סיכום מבדק שנתי-מבדקי בטיחות מנהל חינוך

שם המוסד-מתי"א

תאריך המבדק-א' 12/3/2023

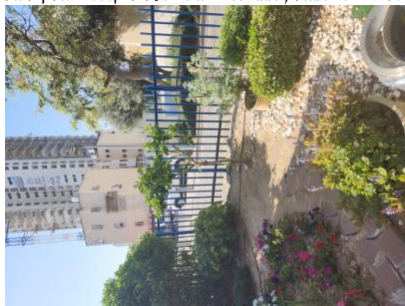
כיתות -מגן אצבעות לא תקין/ לא קיים במספר רב של מוקדים. יש לדאוג לסטופר מתאים- מיועד לתפוס את הדלת בסוף תנועתה- - -
הדלתות תצוידנה באבזר או באבזרים לצורך המטרות הבאות: א. מגן אצבעות בשני צידי הצירים באזורים שבהם יש אפשרות להילכדות אצבעות. ב. 1-לימוד. חדרי ספח. מפגע גורף
האטת אגף הדלת במהלך סגירתו. ג. מעצור דלת במצב פתוח. האבזר יותקן בקיר, בגובה אגף הדלת ולא ברצפה. ד. במקלט ובמרחב מגן יש להתקין מגן אצבעות ואלמנט קיבוע שיותאם
5.23-18/3/2023 20: 30 דלתות-לדלת. ה. בדלתות קלות של שירותים נדרשת הגנה מתאימה

-מצנני מים יהיו מותאמים ויעוגנו לקירות למניעת התהפכות-1-ליד כיתה 18-קולר לא מקובע לקיר. סכנת התהפכות ופציעה- - -
5.7-18/3/2023 20: 32 מפגעים קבועים וניידים

הגדר תתנשא לגובה של 2 מ' -2-הגדר ההיקפית במוסד החינוך-הגדר ההיקפית נמוכה מהנחיות המשרד. סכנת טיפוס ופציעה- - -
3.26-18/3/2023 20: 35 גדר-לפחות מעל פני הקרקע משני צידי הגדר, הגובה יימדד מעל לנקודת מדרג רגל

המרחק 1-הגדר ההיקפית במוסד החינוך-המרווח בין הגדר לבין הקורה מתחתה נמצא מעל 10ס"מ. סכנת הילכדות ופציעה- - -
3.29-18/3/2023 20: 38 גדר-ממשטח הבטון שעליו מותקנת הגדר עד הקצה התחתון של פרופיל הגדר לא יעלה על 10 ס"מ

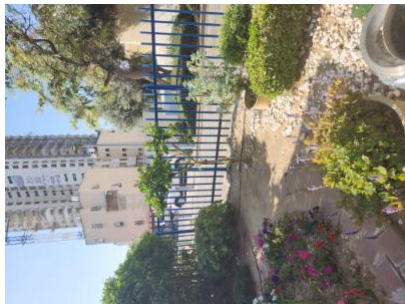
גדר סורגים יש -2-הגדר ההיקפית במוסד החינוך-.המרווחים של הגדר נמצאו כשהם יותר מ- 10 ס"מ בין המוטות הסמוכים- - -
 20: 42 3.27-18/3/2023 -גדר-. לייצב בבסיס בטון. הסורגים יהיו אנכיים, במרווחים של לא יותר מ- 10 ס"מ בין מוטות סמוכים ובחוזק הדרוש למניעת כיפופם

צמחיה במוסד- לא תימצא -1-חצר אחורית של ביה"ס-.ענפים יבשים ודוקרניים. ענפים שאינם גזומים ונמצאים בגובה אדם- - -
 צמחייה דוקרנית, רעילה. לא ימצאו בחצר עצים וענפים המהווים אפשרות קריסה. לא ימצאו קצוות חדים לאחר גיזום / כריתת צמחיה העצים ימוקמו ויטופלו על מנת להקשות את
 20: 44 3.18-18/3/2023 -ארגון החצר-הטיפול עליהם

החצר תהיה נקייה ממפגעי בטיחות קבועים -2-החצר האחורית בבית הספר-גמל מים ללא הגנה מתאימה. סכנת טיפוס ופציעה- - -
 20: 47 3.1-18/3/2023 -תשתיות-. או זמניים, ללא בליטות או שקעים, ולא יישארו בה מכשולים או פסולת מכל סוג . חלקים בולטים יהיו עם הגנה עליהם
